Bescheid

über die Änderung und Ergänzung der allgemeinen bauaufsichtlichen Zulassung vom 25. August 2014

Z-33.46-1327

"Brillux Wärmedämm-Verbundsystem Keramische Beläge"

Anlage 9

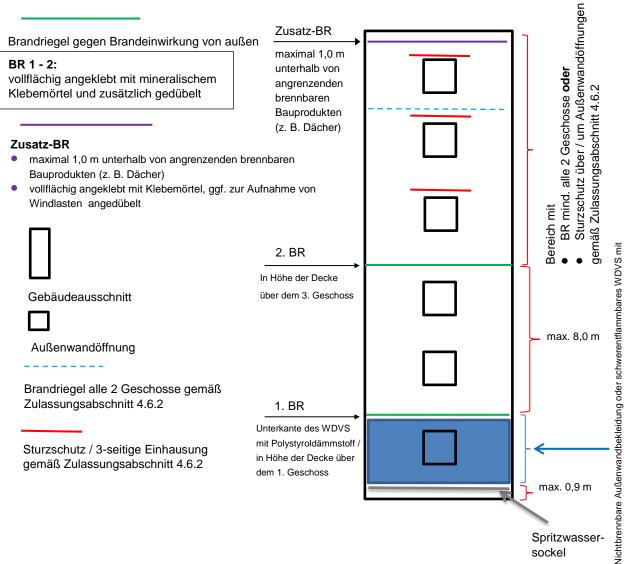
Für schwerentflammbare WDVS mit bis zu 200 mm dicken EPS-Platten müssen zusätzlich zu den in Abschnitt 4.6.2 enthaltenen Bestimmungen folgende konstruktive Brandschutzmaßnahmen gegen eine Brandeinwirkung von außen ausgeführt werden (siehe Anlage 9):

- Ausführung einer nichtbrennbaren Außenwandbekleidung oder eines schwerentflammbaren WDVS mit nichtbrennbarem Mineralwolle-Dämmstoff oberhalb eines maximal 90 cm hohen Spritzwassersockels (beliebiger Ausführung) über Geländeoberkante oder genutzten angrenzenden horizontalen Gebäudeteilen (z. B. Parkdächer u. a.) bis zur Höhe der Decke über dem 1. Geschoss, jedoch auf mindestens 3 m Höhe

- 2. ein Brandriegel an der Unterkante des WDVS mit EPS-Platten
- ein Brandriegel in Höhe der Decke des 3. Geschosses über Geländeoberkante oder angrenzender horizontaler Gebäudeteile nach Nr. 1, jedoch zu dem darunter angeordneten Brandriegel mit einem Achsabstand von nicht mehr als 8 m. Bei größeren Abständen sind zusätzliche Brandriegel einzubauen.

- 4. weitere Brandriegel an Übergängen der Außenwand zu horizontalen Flächen (z. B. Durchgänge, -fahrten, Arkaden), soweit diese in dem durch einen Brand von außen beanspruchten Bereich des 1. bis 3. Geschosses liegen.

Anordnung der zusätzlichen Brandschutzmaßnahmen gem. Abschnitt 4.10

nichtbrennbare Autsenwandbekleidung oder schwerentillanmbares w DVS mit nichtbrennbarer Mineralwolle-Dämmung, oberhalb Spritzwassersockel über Geländeoberkante, bis zur Höhe der Decke über dem 1. Geschoss, jedoch mind. 3 m

- Höhe ≥ 200 mm
- nichtbrennbare Mineralwolle-Lamellenstreifen, Baustoffklasse A1 oder A2 nach DIN 4102-1 bzw. Klasse A1 oder A2 s1,d0 nach DIN EN 13501-1, nicht glimmend, aus Steinfasern mit einem Schmelzpunkt von mindestens 1000 °C geprüft nach DIN 4102-17, mit einer Rohdichte zwischen 60 und 100 kg/m³

- mit mineralischem Klebemörtel (Bindemittel: Kalk und/oder Zement) vollflächig angeklebt und
- zusätzlich mit WDVS-Dübeln angedübelt (entweder durch den bewehrten Unterputz hindurch, oberflächenbündig unter dem bewehrten Unterputz oder im Mineralwolle-Lamellendämmstoff versenkt)

- Verdübelung mit zugelassenen WDVS-Dübeln bestehend aus Dübelteller und Hülse aus Kunststoff sowie Spreizelement aus Stahl, Durchmesser des Dübeltellers ≥ 60 mm, Rand- und Zwischenabstände der Dübel: mindestens 10 cm nach oben und unten, maximal 15 cm zu den seitlichen Rändern eines Brandriegel-Streifenelements sowie maximal 45 cm zum benachbarten Dübel
